Znak sprawy:
EP/220/29/2019/1

WYJAŚNIENIE I ZMIANA TREŚCI SPECYFIKACJI ISTOTNYCH WARUNKÓW ZAMÓWIENIA

Dotyczy: przetargu nieograniczonego znak sprawy: EP/220/29/2019, pn. Dostawa cewników i zestawów do elektrofizjologii wraz z dzierżawą kriokonsoli i dzierżawą elektroanatomicznego systemu do trójwymiarowego mapowania serca 3D dla SPWSZ w Szczecinie

Pytanie 1., dotyczy zadania nr 11

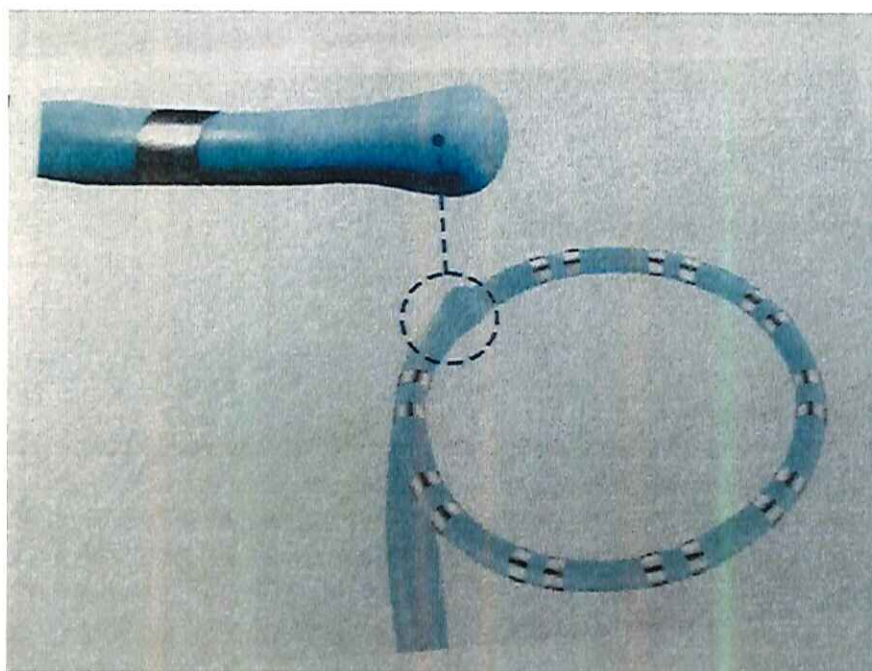
Prosimy o dopuszczenie w miejsce przedmiotu zamówienia opisanego w zadaniu 11 zestawów do transeptalnego wprowadzenia cewników (typu Mullins lub równoważny) o następujących parametrach:

- Wewnętrzna średnica rozszerzacza jest odpowiednia dla przewodnika od 0,032" do 0,038" i igły 18G

Pozostałe parametry zgodne z SIWZ

ODPOWIEDŹ: Zamawiający nie dopuszcza.

Pytanie 1., dotyczy zadania nr 1

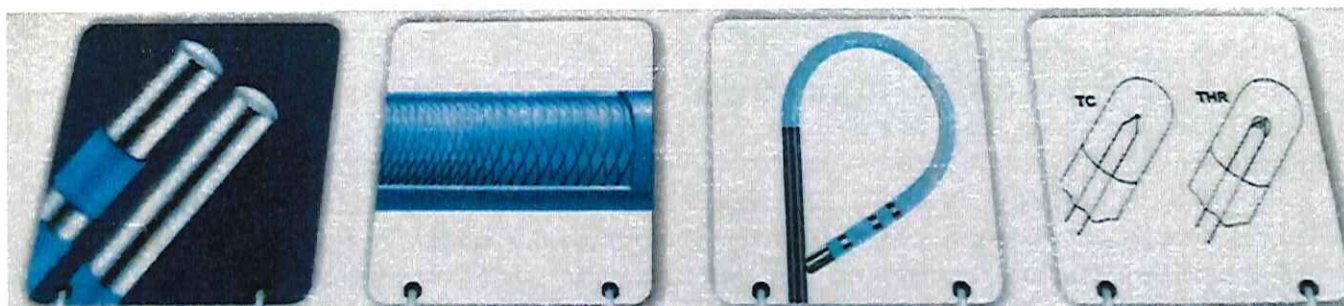
Prosimy o dopuszczenie elektrod ablacyjnych, spełniających wszystkie kluczowe warunki SIWZ – długość użytkowa 110 cm, dostępne krzywizny A,B,C,D,E,F, kierowane w łatwy i pewny sposób, tzn. „suwakowo” - bez dodatkowych pokręteł, dostępne dwie długości pierścienia dystalnego: 4mm i 8 mm, zbrojone, platynowo-irydowe, w technologii kontroli temperatury TC oraz THR, zapewniające doskonałą manewrowalność, które są dostępne w rozmiarze 7Fr i jednym kierunku zagięcia. Obecnie elektrody te (producent USA) są stosowane w kilkunastu ośrodkach na terenie Polski i są bardzo chwalone przez użytkowników (min. Zabrze/ Rzeszów/ Łódź/ Poznań/ Warszawa/ Wrocław).

ODPOWIEDŹ: Zamawiający nie dopuszcza.

Pytanie 2., dotyczy zadania nr 3

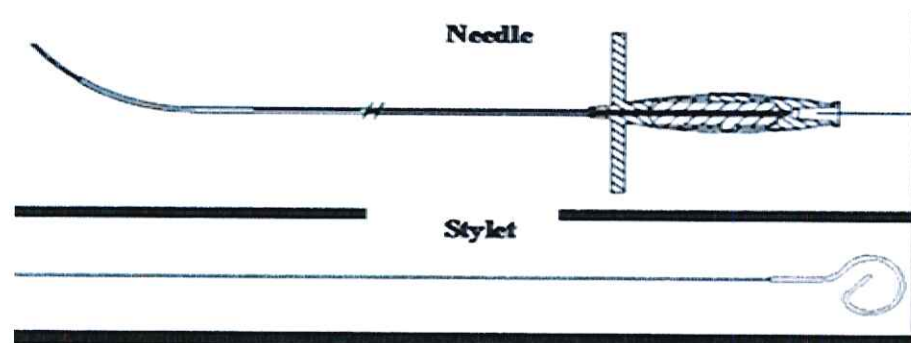
Czy Zamawiający dopuszcza cewniki do mappingu żył płucnych KTÓRE SPEŁNIAJĄ WSZYSTKIE PODSTAWOWE WYMOGI SIWZ o długości użytkowej 110 cm (wymagane 115cm) – rozmiar 7 Fr, dodatkowo oferujemy 2 wersje: 10 i 20 polową, o wysokiej jakości pamięci kształtu, zbrojone, pierścienie platynowo-irydowe, kąt zginania samej elektrody aż do 270 stopni, średnice pętli do wyboru: 12mm/15mm/18mm/21mm oraz 24mm;

ODPOWIEDŹ: Zamawiający nie dopuszcza.
